APPALTATORE: <u>Consorzio</u> <u>Soci</u> HIRPINIA AV SALINI IMPREGILO S.P.A. ASTALDI S.P.A	ITINERARIO NAPOLI – BARI RADDOPPIO TRATTA APICE – ORSARA I LOTTO FUNZIONALE APICE – HIRPINIA																	
PROGETTAZIONE: <u>Mandataria</u> <u>Mandanti</u> ROCKSOIL S.P.A NET ENGINEERING S.P.A. ALPINA S.P.A.	<table border="0" style="width: 100%; border-collapse: collapse;"> <tr> <td style="text-align: center;">COMMESSA</td> <td style="text-align: center;">LOTTO</td> <td style="text-align: center;">CODIFICA</td> <td style="text-align: center;">DOCUMENTO</td> <td style="text-align: center;">REV.</td> <td style="text-align: center;">FOGLIO</td> </tr> <tr> <td style="text-align: center;">IF28</td> <td style="text-align: center;">01</td> <td style="text-align: center;">E ZZ RH</td> <td style="text-align: center;">XX0000 004</td> <td style="text-align: center;">C</td> <td style="text-align: center;">2 di 5</td> </tr> </table>						COMMESSA	LOTTO	CODIFICA	DOCUMENTO	REV.	FOGLIO	IF28	01	E ZZ RH	XX0000 004	C	2 di 5
COMMESSA	LOTTO	CODIFICA	DOCUMENTO	REV.	FOGLIO													
IF28	01	E ZZ RH	XX0000 004	C	2 di 5													
PROGETTO ESECUTIVO VARIANTE 04 - Relazione tecnica di Variante (SSE Hirpinia -

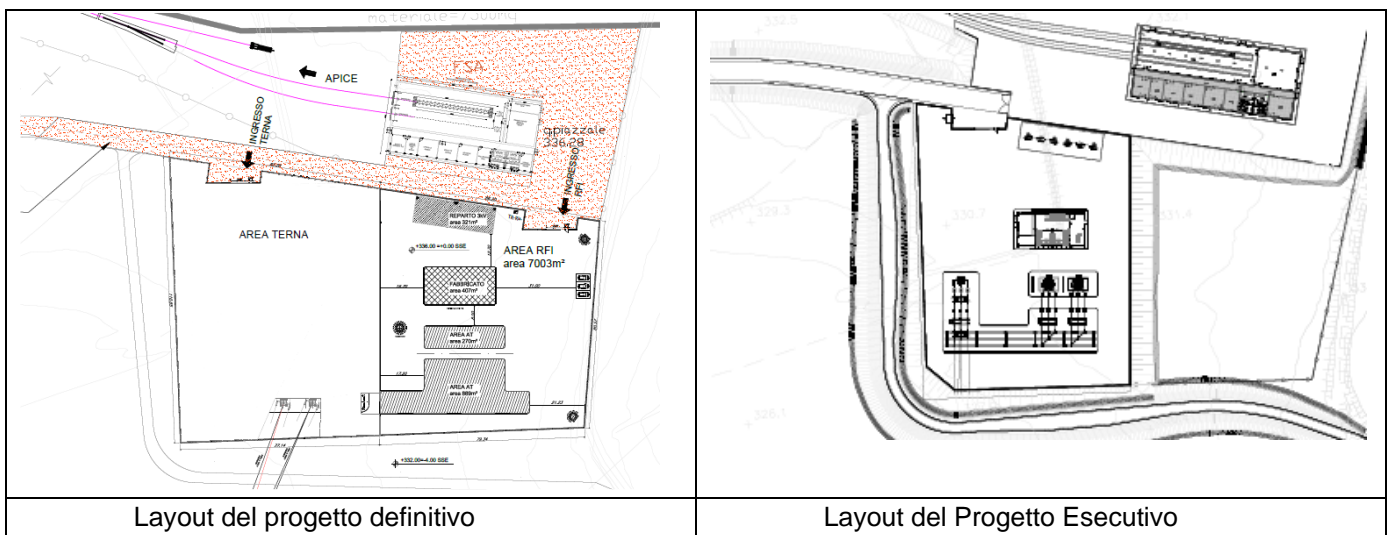
Nel PD il suddetto piazzale era contraddistinto da un'area di competenza TERNA e una di competenza RFI.

Successivamente alla comunicazione di Terna del 2/11/2018 relativa al preventivo per l'allaccio della linea primaria che dalla suddetta sottostazione si collega alla Cabina di Flumeri, nella riunione con RFI del 11/09/2019, è emerso, che non è più necessario prevedere l'area di piazzale di competenza TERNA, né la relativa terna di linea primaria che da CP Flumeri arrivava all'area TERNA. **Sarà pertanto realizzata solo una singola terna di conduttori finalizzata alla alimentazione della SSE di Hirpinia**

In particolare nella riunione del 4/11/2020, è stato definito il nuovo layout, che prevede quindi l'utilizzo solo di una parte del piazzale utilizzato da RFI. Concentrando l'intera installazione, compreso l'arrivo della linea primaria, in un'unica area di dimensioni pari a circa metà di quelle previste da PD. La parte restante del piazzale non sarà peranto utilizzata e quindi non verrà realizzata.

Di seguito il confronto dei due layout;
